Dotyczy: postępowania o udzielenie zamówienia publicznego, prowadzonego w trybie przetargu nieograniczonego pn. „Przebudowa sieci teleinformatycznej oraz rozbudowa sieci światłowodowej w Akademii Wychowania Fizycznego Józefa Piłsudskiego w Warszawie Filia w Białej Podlaskiej”.

ODPOWIEDZI NA PYTANIA, ZMIANA TREŚCI SIWZ, ZMIANA TERMINU SKŁADANIA OFERT, ZMIANA OGŁOSZENIA O ZAMÓWIENIU

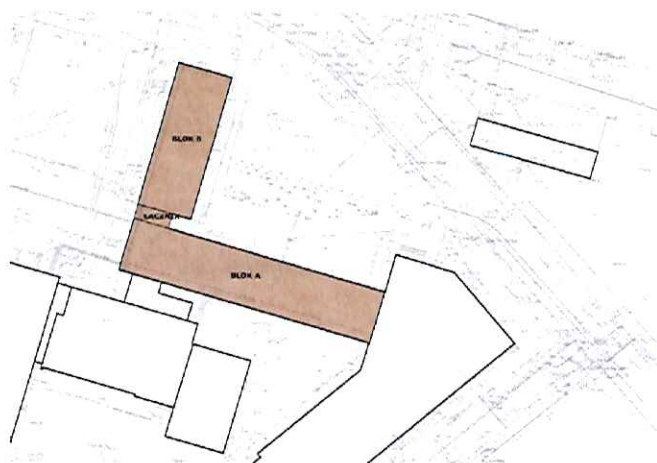
Jaka jest szerokość, długość budynku. Jaka jest wysokość pomieszczeń?

Wymiary budynku przedstawiono na rys. poniżej.

Wysokość pomieszczeń (w świetle podłogi i sufitu) – 3,10 m – 3,20 m.
